Wien Energie GmbH | KM-PA | 1030 Wien | Postfach 500

Stellungnahme Wien Energie GmbH zum Entwurf der Verordnung der Steiermärkischen Landesregierung, mit der ein Entwicklungsprogramm für den Sachbereich Erneuerbare Energie - Solarenergie erlassen wird (SAPRO-PV)

Erweiterung der Vorrangzone Mötschendorf

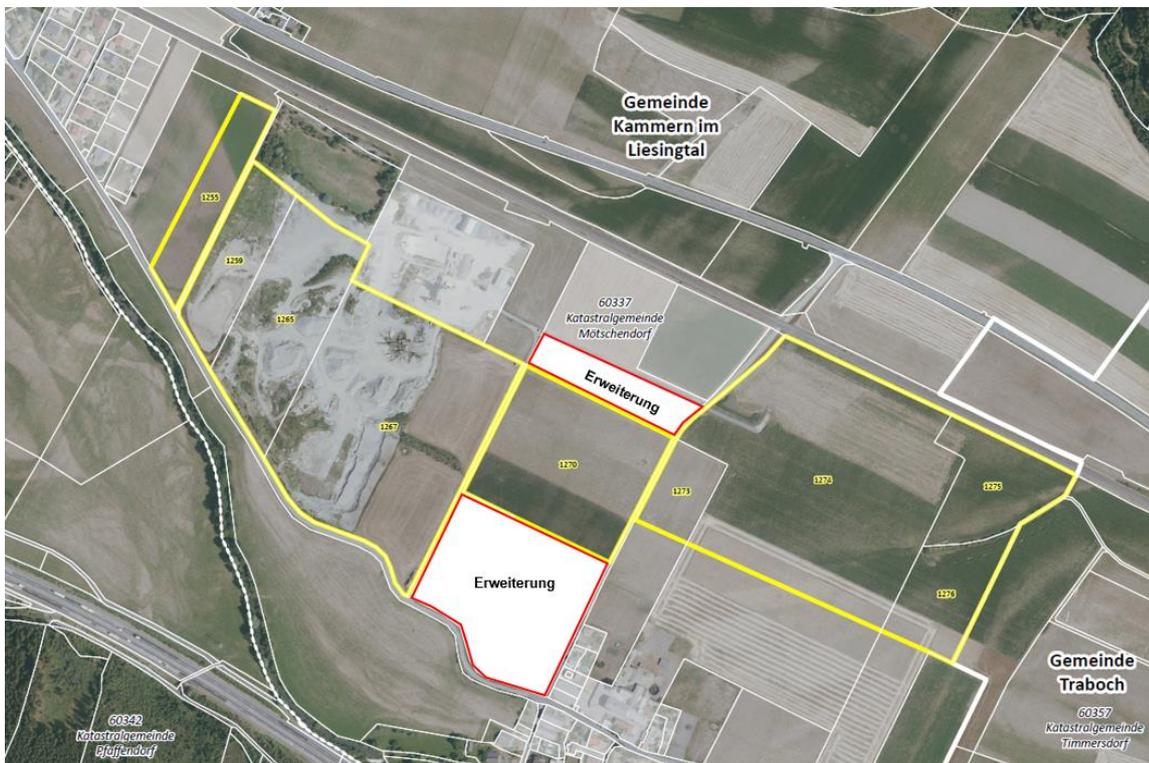
Die Grundstücke 1259, 1265 und 1267 beinhalten eine Kiesgrube, die noch mehrere Jahre ausgeküst werden wird. Um die daher für PV-Nutzung verlorene Fläche wenigstens teilweise zu kompensieren, schlagen wir eine geringfügige Erweiterung im Norden und Süden der Zone vor.

KG Mötschendorf: 1270, 1269

Zusätzliche Zonen in der Gemeinde St. Kathrein am Hauenstein (KG St. Kathrein am Hauenstein))

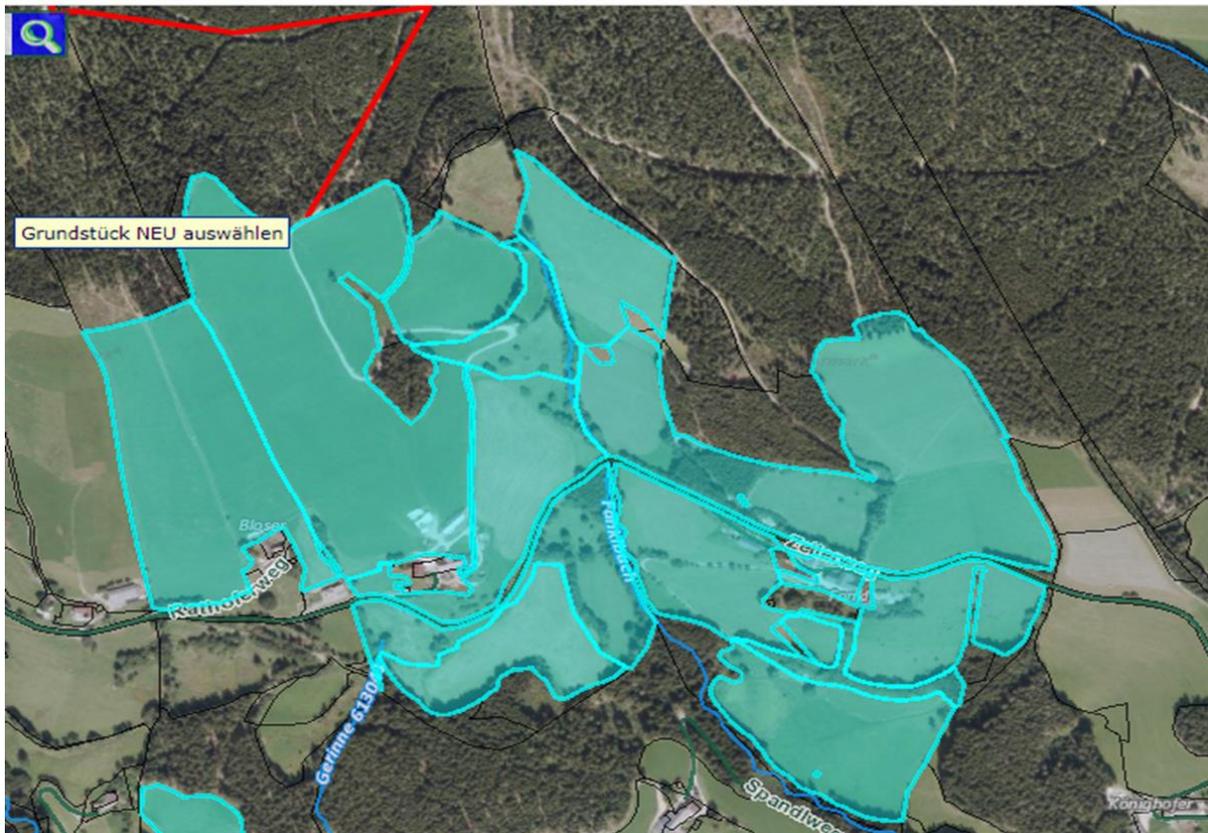
Die Fläche südlich der Kathreinalm (Fläche 1) und die Fläche südlich der B72 (Fläche 2) eignen sich für eine Zone. Der Netzanschluss der Zone 1 kann über den Windpark Steinriegel III erfolgen. (Errichtung 2024).
Gesamtfläche: ca. 55 ha (Fläche 1: 48 ha, Fläche 2: ca. 7 ha)

Fläche 1: 270/1, 274, 275, 277, 279/1, 281/1, 287/2, 295,302/1, 302/2, 303/1, 307/1, 314/2, 320/5, 322/1

Fläche 2: 79, 93, 119

Zusätzliche Zone in der Gemeinde Lobmingtal (KG Kleinlobming)

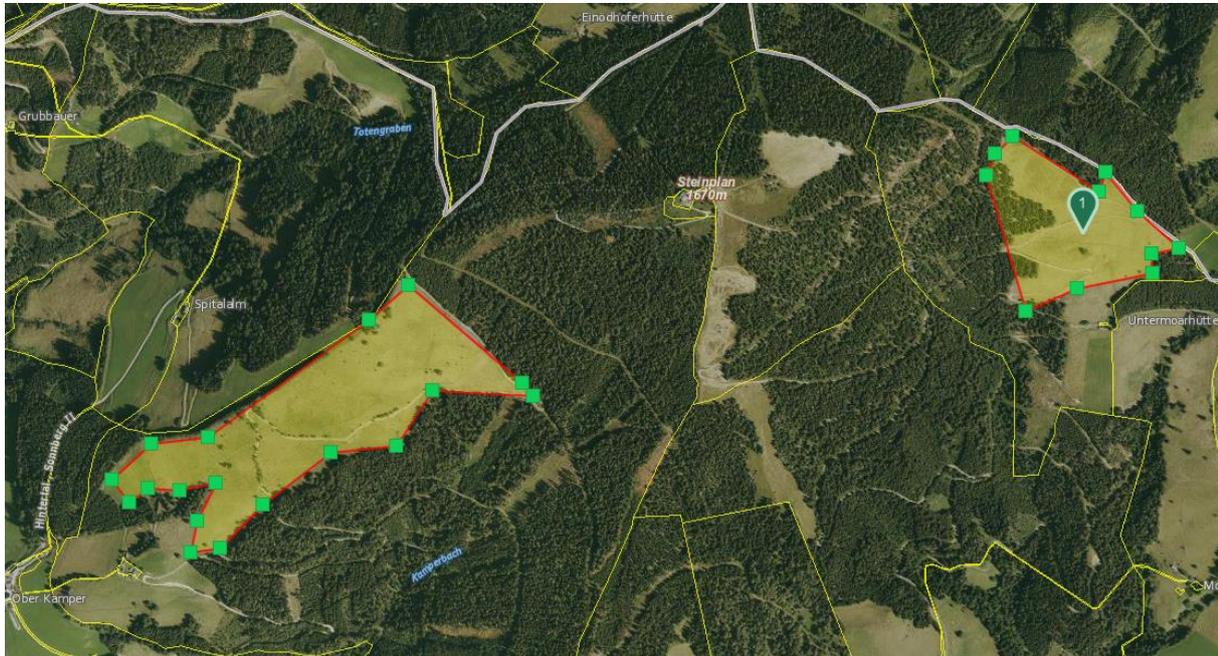
Die Fläche südlich der Spitalalm und nordwestlich der Untermoarhütte eignen sich für eine Zone. Für die Netzableitung ergeben sich Synergieeffekte mit einem nahe gelegenen Windkraftprojekt.

- Aufgrund der örtlichen Gegebenheiten (Hintertal des Lobmingtals) ist die Anlage vom Murtal aus nicht einsehbar
- Im Umfeld der Flächen befindet sich weder Grundwasserschutz- noch sonstiges Schongebiet
- Auf diesen Flächen ist eine Doppelnutzung durch die Beweidung mit Schafen geplant
- Höhere Stromproduktion aufgrund der höheren Lage über der Nebelgrenze (mehr Sonnenstunden, besserer Wirkungsgrad aufgrund geringerer Temperatur) und durch die Hanglage (höhere installierte Leistung pro Quadratmeter gegenüber flachen Flächen und durch Einsatz von bifazialen Modulen
- Ein für Bauarbeiten und Betriebsführung geeignetes Straßen- und Wegenetz ist vorhanden

Südlich der Spitalalm: 809/7

Nordwestlich der Untermoarhütte: 1140
